MAT.: 1) Aclara inconsistencias que indica, 2) Se tenga presente consideraciones respecto a observaciones del Señor Ulises Lari.

ANT.: Res. Ex. N° 9/ROL F-011-2017 de 05 de junio de 2017, Resuelve solicitud de nuevo plazo y otras materias que indica.

REF.: Expediente Sancionatorio Rol F-011-2017.

Santiago, 15 de junio de 2017

En específico, la estratigrafía, extensión espacial de los acuíferos y habilitación de cada pozo utilizada en la presentación en cuestión, se obtuvo del Anexo 2 de los Antecedentes Complementarios de la Adenda N° 2, denominado "Plano Emplazamiento General- Litológico- Propuesta Monitoreo".

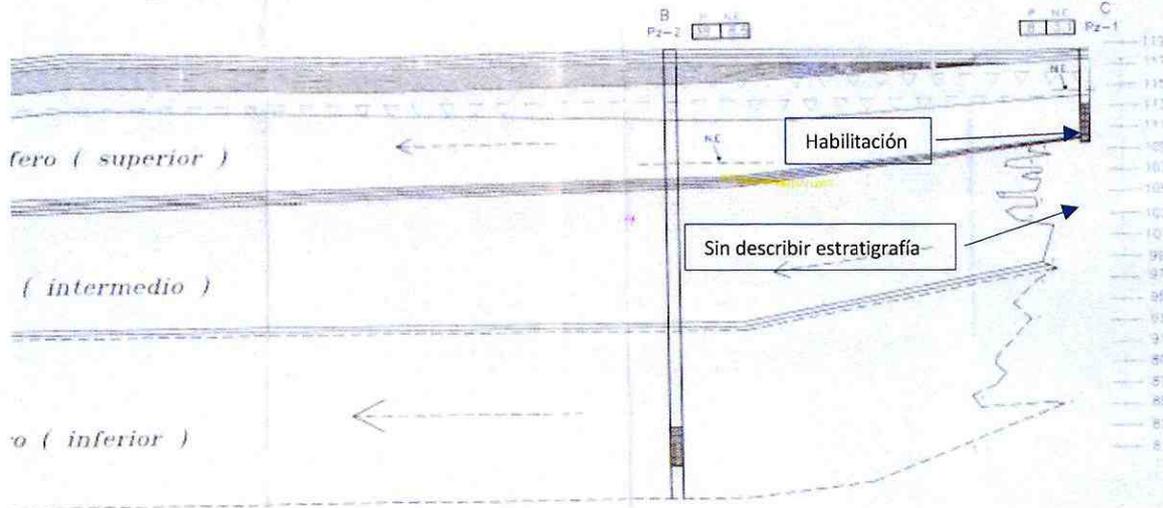
- (ii) **Existe una inconsistencia entre lo informado por el titular en la presentación de Hídrica Consultores, expuesta en la reunión de asistencia de 23 de mayo de 2017, y acompañada en el Anexo 2 de la presentación de fecha 23 de mayo de 2017, y lo informado por Aquawells Ingeniería de Aguas. En específico, la inconsistencia dice relación con la profundidad del pozo denominado P1 en la presentación de 23 de mayo de 2017, que correspondería al Pz1 en el Informe de Aquawells. Del análisis de los antecedentes se desprende que el denominado pozo P1, Prsu1 o Pz1 monitorearía el "2do acuífero" o acuífero intermedio, y no el 1er, como indica la presentación de Hídrica Consultores.**

Se hace presente que la presentación de Hídrica Consultores, expuesta en la reunión de asistencia de 23 de mayo de 2017 se basa en lo establecido en el Estudio de Impacto Ambiental (EIA) del CITA que dio origen a la RCA 245/2003, para las unidades hidrogeológicas subyacentes, los parámetros del medio y las características de los pozos de monitoreo, entre otros antecedentes.

Ahora bien, de la información contenida en dicho plano se concluye que en el pozo Pz1 fue detectado un acuífero (superior), ubicado en el estrato de arena semiconsolidada de un espesor descubierto por la perforación de 3,6 m y que subyace a estratos de arcilla y lahar de una potencia promedio de 3,9 m. Ello tal como se expuso en el Informe técnico "Situación de las aguas subterráneas Planta Ecobio" elaborado por Hídrica Consultores y acompañado en la versión refundida del programa de cumplimiento, que desarrolla con mayor detalle los contenidos de la presentación de 23 de mayo del presente.

De este modo, exclusivamente en base a la información contenida en el "Plano Emplazamiento General- Litológico-Propuesta Monitoreo" antes referenciado, era posible concluir que el pozo Pz1 estaba habilitado en el acuífero superior.

Ahora bien, que en el informe de Aquawells se señale que se midió una profundidad mayor a 8 m para el pozo Pz1, no implica necesariamente que este pozo captaría agua del acuífero intermedio y no del superior, puesto que en dicho informe no se determina qué tipo de estrato habría hasta los 13,2 m de profundidad. Así como tampoco, en el "Plano Emplazamiento General- Litológico-Propuesta Monitoreo" antes referenciado, figura información bajo los 8 m de profundidad sobre el tipo suelo o estrato, tal como se aprecia a continuación:
